**Č. 25/2021
UVEDENÍ OCHRANNÉ DESTIČKY 251336**

4. května 2021

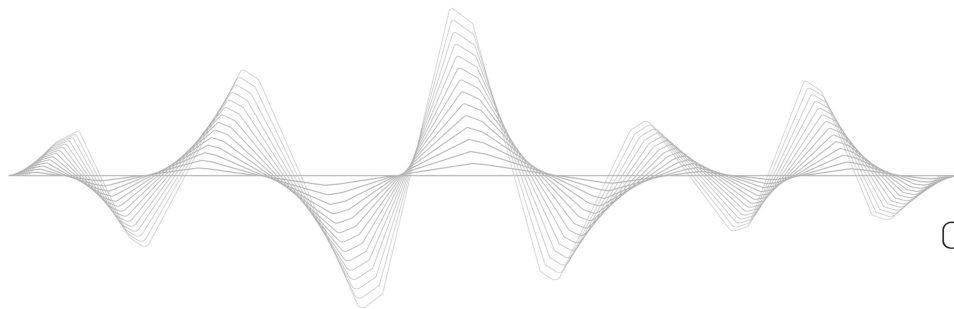
obdrželi jsme zprávy z terénu o opotřebení válce, způsobeném přívěrou výfuku. Abychom zabránili opotřebení a vyloučili nutnost výměny válců způsobenou překročení meze opotřebení 0,25 mm, zavedeme ochrannou destičku válce ROTAX obj. č. 251336, čímž bude zabráněno nadměrnému opotřebení v této oblasti.

Ochranná destička válce není symetrická a může být nainstalovaná v kombinaci se „starým“ konvenčním stejně jako s „novým“ elektronickým systémem RAVE.

Instalace s E-RAVE	Instalace s konvenčním RAVE

Impulsní otvor válce uzavřen	Impulsní otvor válce otevřen

Ochranná destička válce bude k dispozici jako náhradní díl a bude instalována v motorech vyrobených od 7. května.

Veďte prosím na vědomí, že ocelová destička má životnost přibližně 50 hodin na nových válcích. Rychlost opotřebení destičky se nicméně může měnit při instalaci na již opotřebované válce.

Upozornění: před každým závodem je nutné zkontrolovat, zda je destička v pořádku.
